Shearwater Teric

Notas de liberação do firmware

VERSÃO 19 26/07/2021

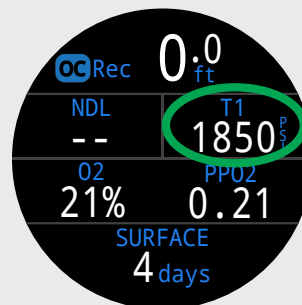
AVANÇO

No layout CA Rec Padrão, o local do TTS (área superior direita) pode ser substituído por informações alternativas.
